## LOGICIEL EASYREG

### NOTE TECHNIQUE #7

### Suppression de la fonctionnalité $\pm 10V$ sur le D510C

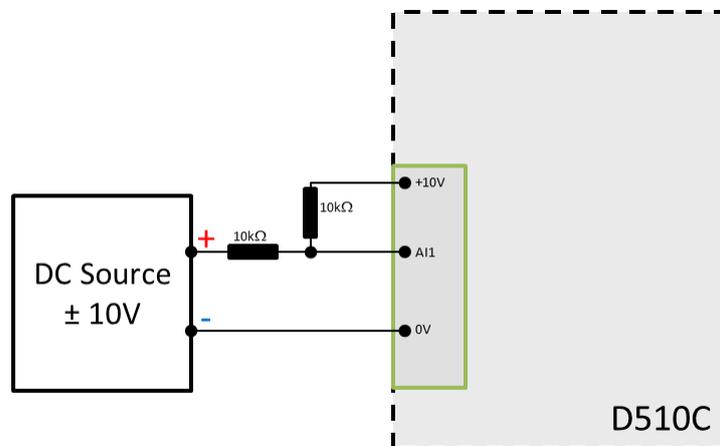
Sur la nouvelle mise à jour du D510C, la fonction  $\pm 10V$  n'est plus disponible sur AI1 et AI2. Cependant, pour les applications où le signal  $\pm 10V$  est nécessaire, la procédure suivante peut être appliquée:

1. Définir l'entrée du D510C en tant que 0-10V

- Utiliser un circuit adaptateur de tension externe avec deux (2) résistances de 10 kOhms comme indiqué ci-dessous.
